Bebauungsplan-Vorentwurf Nr 06-020
Vogelsanger Weg beidseitig
Stellungnahme gem. §4 Abs. 2 BauGB

Stellungnahme
Projekt : Ö21-175A
Plan - Vorentwurf - Beiderseits Vogelsanger Weg (06/020)

mögl. Querschnitt # Vordränger Weg

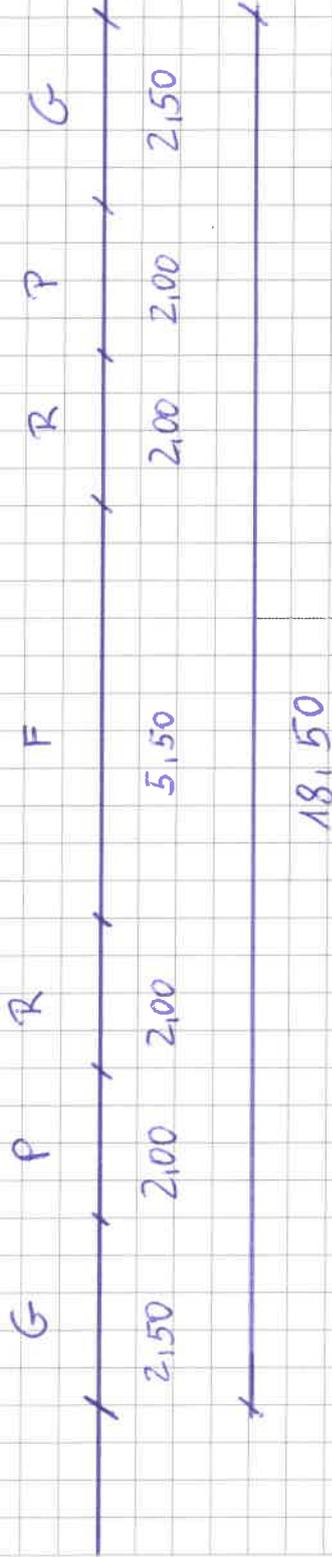
Die Straße Vogelsanger Weg bietet in seiner heutigen Form kein richtlinienkonformes Angebot für Radfahrende. Ebenso sind entlang der Straße kaum bis gar keine Straßenbäume gepflanzt. Um den unterschiedlichen Nutzergruppen gerecht zu werden, wird für einen zukünftigen Ausbau der Straße eine Straßenbreite von 18,50 m benötigt. Dieser Querschnitt ist im vorliegenden Entwurf lediglich im nördlichen Bereich als solcher festgesetzt. Punktuell sind geringere Straßenbreiten denkbar, beispielsweise dort wo Bestandsbebauungen vorhanden sind.
